Parco eolico
"Cascinassa"

Progetto Definitivo

1.17

Proposta di Adeguamento Funzionale Migliorativo

Figura 4 - SSE esistente in Cairo Montenotte dove si propone di allacciare il parco eolico (1)

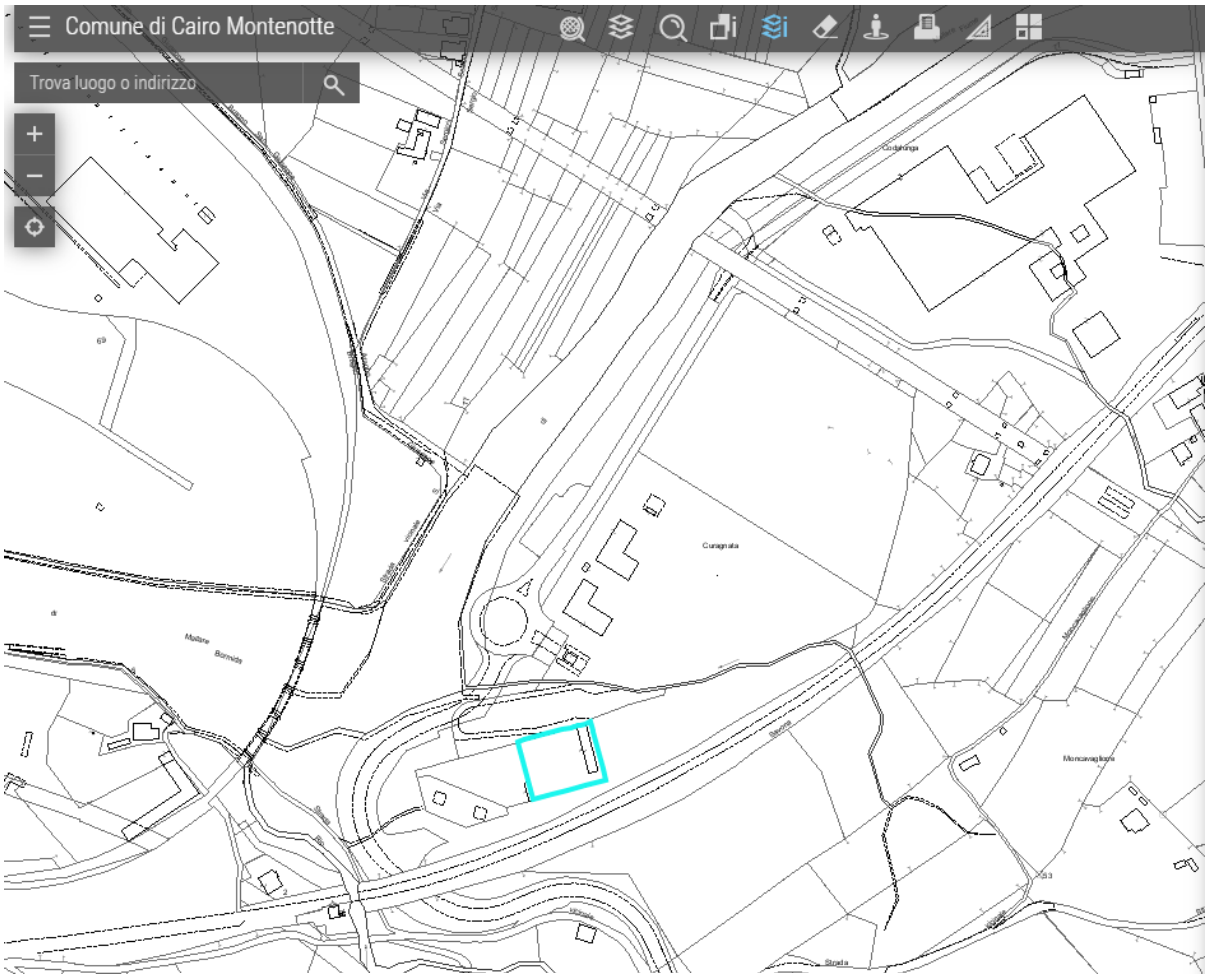
La SSE esistente alla quale prevedere il nuovo allaccio per il progetto del parco eolico di Cascinassa si trova nell'area industriale ed artigianale di Bragno nel Comune di Cairo Montenotte (SV).

La SSE fu costruita a servizio di un cementificio (Cementilce) mai entrato in funzione, pertanto attualmente risulta inutilizzata.
